Změnový list č. 6

Stavba: Oprava komunikace a parkoviště

ZŘÍZENÍ CHODNÍKU K ELEKTROROZVODNĚ

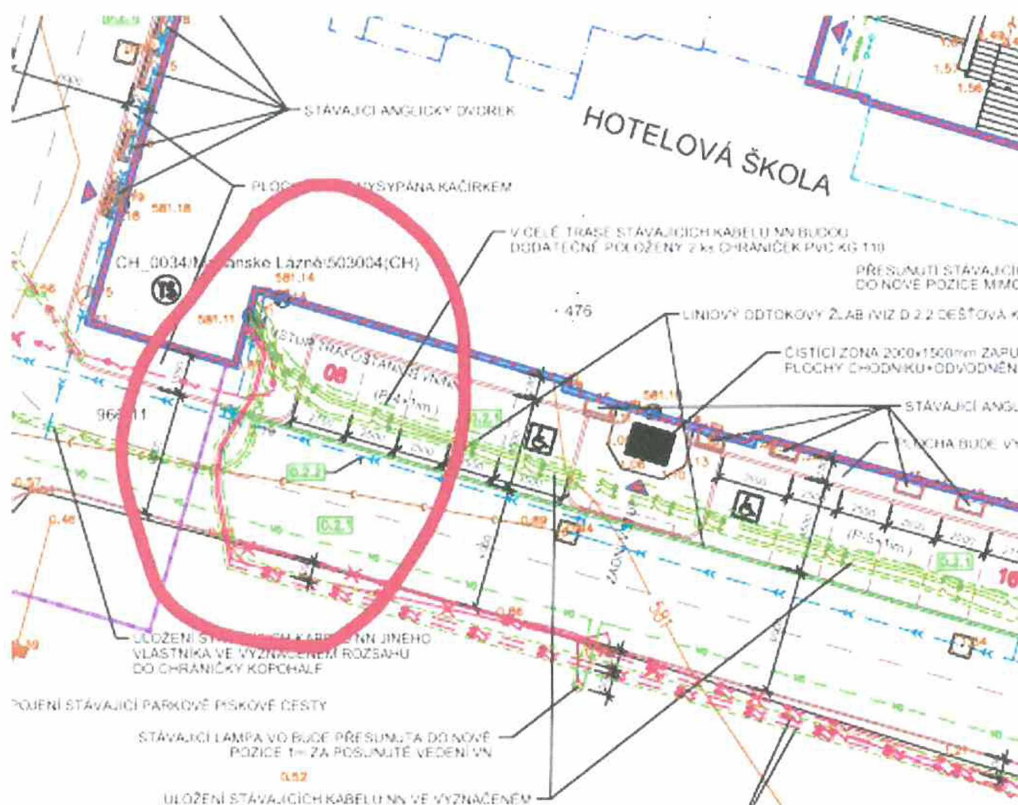
Projektová dokumentace řeší pouze provedení okapového chodníku bez pochozí vrstvy.

Nové řešení je navrženo na základě požadavku objednatele a zástupce společnosti ČEZ a je schváleno autorským dozorem (AD). Změna spočívá ve zřízení nášlapné, pochozí vrstvy ke stávajícím trafostanicím.

Stávající projektové řešení se jeví jako nevhodné, a to zejména z provozního hlediska. Zpevněná pochozí vrstva zaručí bezpečný přístup k trafostanicím a usnadní manipulaci se zařízeními pro obsluhu trafostanic.
